“HOTEL RURAL COMPORTA MONTES”

- ESTUDO PRÉVIO -

ESTUDO DE IMPACTE AMBIENTAL

VOLUME 0 – ADITAMENTO

Figura 2.3 – Diferenças de Planta de Sobreposição entre PIP (2018) e Projeto atual (EIA – 2026)

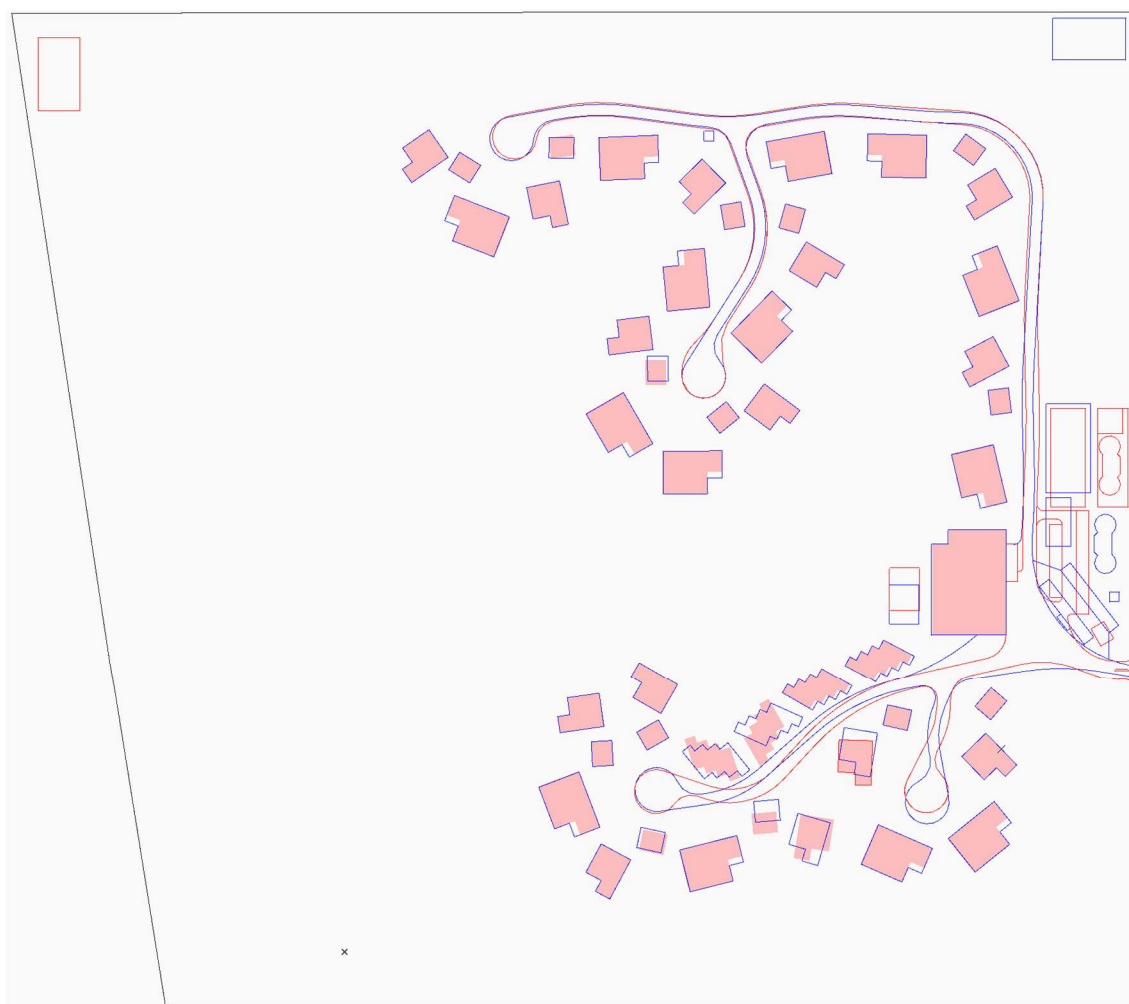
- 5 *DEVERÁ, AINDA, JUSTIFICAR TODAS AS DIFERENÇAS ENTRE O PROJETO SUBMETIDO A PIP E O AGORA EM ANÁLISE.*

Consta do **ANEXO 2 do VOLUME IV – ANEXOS TÉCNICOS** do EIA um novo desenho ARQ.02.01.03 – Planta sobreposição PIP/EIA, sendo o azul o PIP de 2018 e a vermelho a proposta atual. Apresentamos na figura seguinte o referido desenho em forma esquemática.

Os ajustes promovidos resultam da necessidade de se compatibilizar a implantação das edificações ao novo levantamento topográfico.

Os ajustes ao nível da rede viária, para além da adaptação à nova topografia resultante do novo levantamento topográfico, decorreu da necessidade de se respeitar os afastamentos máximos entre as construções e o caminho e circulação das viaturas de bombeiros para a eventualidade de um incêndio.

A nova localização da ETAR resulta da intenção de se promover o funcionamento da rede de drenagem das águas residuais de uma forma gravítica, eliminando a necessidade da existência de estações elevatórias e decorrentes inconvenientes.

Figura 2.4 – Localização das Piscinas - Projeto atual (EIA – 2026)

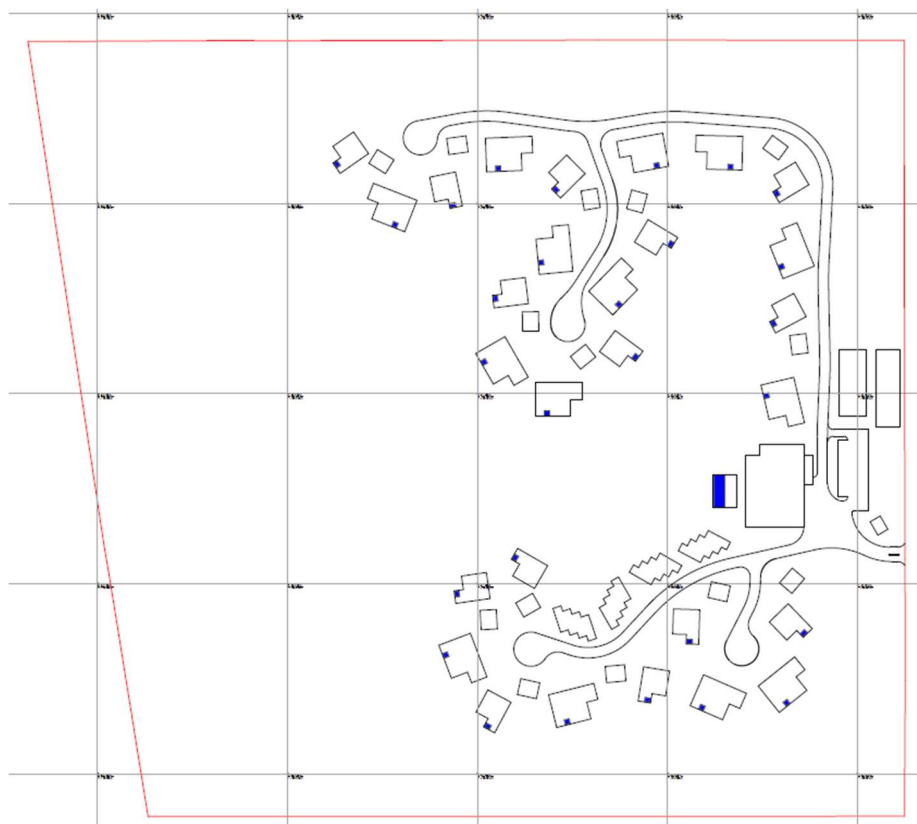
- 7 APRESENTAR A LOCALIZAÇÃO DAS PISCINAS DE FORMA ADEQUADA EM PEÇA GRÁFICA COM O LAYOUT DO PROJETO.

Consta do **ANEXO 2** do **VOLUME IV – ANEXOS TÉCNICOS** do EIA um novo desenho ARQ.02.01.04 – Planta localização piscinas com a localização das piscinas sobre o limite de implantação das construções.

Figura 2.6 – Corte tipo da modelação topográfica proposta para reutilização do solo sobranante da escavação

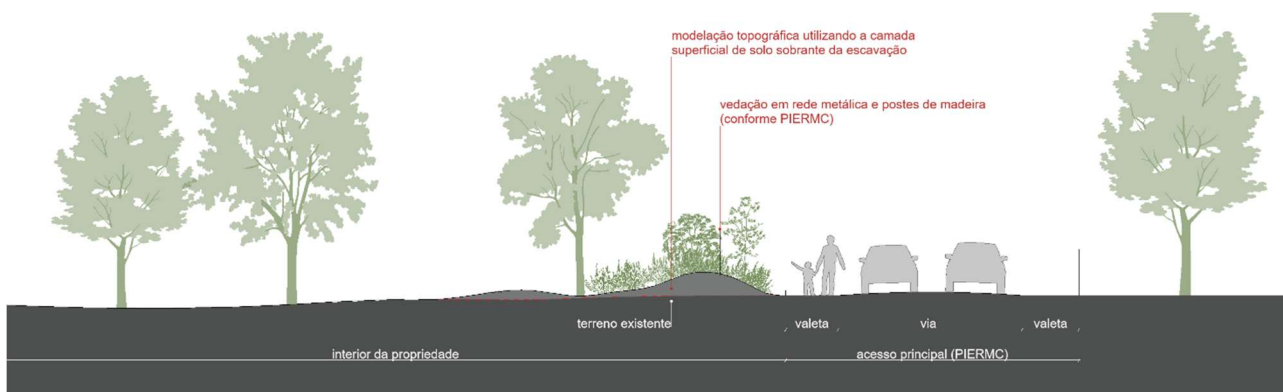
- 5 *APRESENTAR UM PLANO DETALHADO PARA A GESTÃO DO SALDO DE ESCAVAÇÃO PREVISTO (5 703 m³), ESPECIFICANDO OS LOCAIS DE DEPOSIÇÃO TEMPORÁRIA E O DESTINO FINAL DESTES MATERIAIS, GARANTINDO QUE NÃO HAVERÁ DEPOSIÇÃO SOBRE ÁREAS DE HABITAT SENSÍVEL OU ALTERAÇÃO DA MORFOLOGIA DUNAR.*

No contexto do desenvolvimento dos elementos adicionais ao EIA, a equipa Projetista estudou e analisou o plano para a gestão do saldo de escavação previsto (5 703 m³), por forma a evitar a movimentação de solos para operador de gestão de resíduos.

Assim, e após ponderação e validação dos elementos do EIA, nomeadamente o enquadramento de áreas de habitat sensível ou alteração da morfologia dunar, propõe-se que o saldo de escavação previsto seja integralmente reutilizado no interior da propriedade, através da modelação topográfica de pequenas elevações de terreno localizadas na periferia do terreno, conforme representado corte-tipo abaixo e com a localização indicada nas restantes peças desenhadas, constantes do **ANEXO 2 do VOLUME IV – ANEXOS TÉCNICOS**.

Esta solução foi concebida de forma a acompanhar a morfologia natural do terreno, recorrendo exclusivamente aos materiais resultantes das escavações, posteriormente revestidos com a camada superficial de solo previamente decapada, promovendo a recuperação da cobertura vegetal e das características ecológicas do local.
